## ADVIES

Registratienummer: 1212  
Betreft: Nieuwbouw woongebouw, veilige ontvluchting  
Trefwoorden: Woonfunctie, gemeenschappelijke verkeersruimte, extra beschermde vluchtroute, beweegbaar constructieonderdeel, recht tegenover, gelijkwaardig.  
Datum: Januari 2013  
Status: *Definitief*

**Adviescommissie  
Praktijktoepassing  
brandveiligheidsvoorschriften**

**Figuur 1 Doodlopende binnengang**

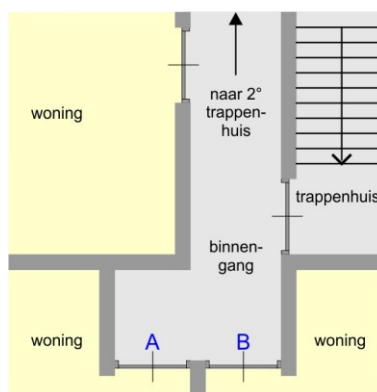
Nieuwbouw van appartementen aan binnengang. Aan het eind van de gang liggen de voordeuren (A en B) naast elkaar (zie figuur 1). Het plan voldoet niet aan artikel 2.157, lid 4, Bouwbesluit 2003, omdat de toegangsdeuren van twee woningen niet tegenover elkaar zijn geplaatst, zoals het Bouwbesluit dat toestaat.

De aanvrager is de mening toegedaan dat gelijkwaardigheid kan worden aangetoond door middel van een stralingsberekening met als stralingsbron een stralingsvlak ter plaatse van de deuropening.

De gemeente wijst erop dat de Werkgroep in haar overwegingen tot gelijkwaardigheid niet heeft meegenomen dat de maatgevende stralingsbron geen stralend vlak is, maar straling afkomstig van uitlaande vlammen en hoge temperaturen afkomstig van hete gassen en hete rook. Bij gebrek aan concrete prestatie-eisen heeft de Werkgroep haar toevlucht gezocht tot NEN 6068 waarin straling beoogd wordt in een openlucht situatie. De gemeente meent dat een besloten verkeersruimte een heel ander stralingsbeeld geeft dan openlucht en beide situaties daarom onvergelijkbaar zijn.

De in de onderbouwing gepresenteerde vergelijking tussen de straling die door vluchtenden in beide configuraties (deuren tegenover elkaar conform Bouwbesluit en deuren naast elkaar conform deze casus) wordt ontvangen, hanteert een methode die volgens de adviescommissie geen volledig beeld geeft van de belasting voor de vluchtende. Zowel de bronstraling van 45 kW/m<sup>2</sup> (onderdeel van de door de Werkgroep gepubliceerde oplossing) als de grootte 'meters loopafstand bij meer dan 2 kW/m<sup>2</sup> maal de gemiddelde straling over die afstand' (gebruikt in de ingediende onderzoeksrapportage) zijn niet altijd verantwoorde vereenvoudigingen.

De gehanteerde 'meters loopafstand bij meer dan 2 kW/m<sup>2</sup> maal de gemiddelde straling over die afstand' onderschat daarnaast enigszins de bijdrage van relatief hoge stralingsniveaus (de belasting voor het menselijk lichaam neemt meer dan lineair toe bij toenemende straling).

De in de onderbouwing niet gepresenteerde vergelijking tussen de straling van uitgaande vlammen en de hoge rooktemperaturen valt volgens de adviescommissie voor de Bouwbesluit-configuratie (deuren tegenover elkaar) wat ongunstiger uit, doordat de stroming met hete rook en met mogelijk vlammen in die configuratie vanuit de brandende woning recht op de deuropening van de tegenovergelegen woningtoegang is gericht.

4. *Tevens is de gemeente van mening dat de ontworpen situatie niet te vergelijken is met wat de vereniging als gelijkwaardigheid heeft geaccepteerd, omdat niet in een rechte lijn van de brand af wordt gevlucht maar eerst naar de brand toe (hoe kort dan ook) en daarna in een rechte lijn er vanaf. Deelt de commissie deze mening?*

De positie van de woningdeuren is in dit specifieke geval naar de mening van de adviescommissie tenminste even veilig als een situatie waarbij de woningtoegangsdeuren recht tegenover elkaar zijn gelegen.

Dat de gemeente terecht constateert dat er een verschil is in de routing, wil nog niet zeggen dat hierdoor geen vergelijking te maken is, noch dat daarmee geen sprake kan zijn van een gelijkwaardige oplossing.

De vluchtsituatie als bedoeld in de rapportage behorende bij de nieuwbouw is te beschouwen als een vluchtsituatie die op grond van artikel 1.5 van het Bouwbesluit 2003 gelijkwaardig is aan een in artikel 2.157, vierde lid onder b bedoelde vluchtsituatie.
